applicazioni Citroen, DS, Fiat,  
Ford, Jaguar, Lancia, Land  
Rover, Mitsubishi, Opel,  
Peugeot, Toyota e Vauxhall

Pompa acqua febi migliorata

## Pompa dell'acqua con guarnizione

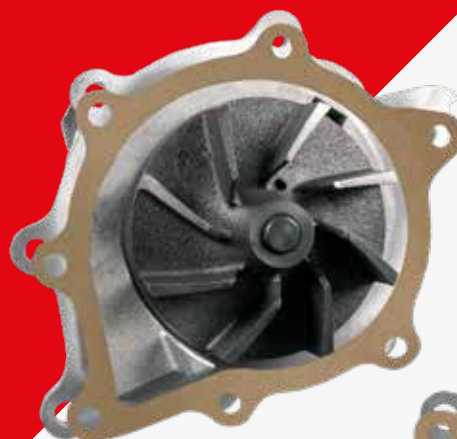
Le spie della temperatura del liquido di raffreddamento del motore e della gestione del motore sono accese. Il codice di errore "P0115 malfunzionamento della temperatura del liquido di raffreddamento" è presente nella centralina del motore.

La girante originale della pompa dell'acqua è realizzata in plastica e può staccarsi dall'albero della girante. Pertanto, la pompa dell'acqua gira senza alcun effetto e il refrigerante non scorrerà nel circuito di raffreddamento del motore.

Rimuovere la cinghia ausiliaria e la cinghia di distribuzione. Sostituire la pompa dell'acqua difettosa con la pompa dell'acqua febi 39304 (Fig.1), che ha un design della pompa dell'acqua migliorato con una girante in metallo. Ciò elimina il potenziale guasto causato dalla pompa dell'acqua dotata di girante in plastica. Quando si sostituisce la pompa dell'acqua difettosa, febi consiglia di sostituire contemporaneamente anche il kit cinghia di distribuzione e la cinghia ausiliaria per garantire l'affidabilità del motore.
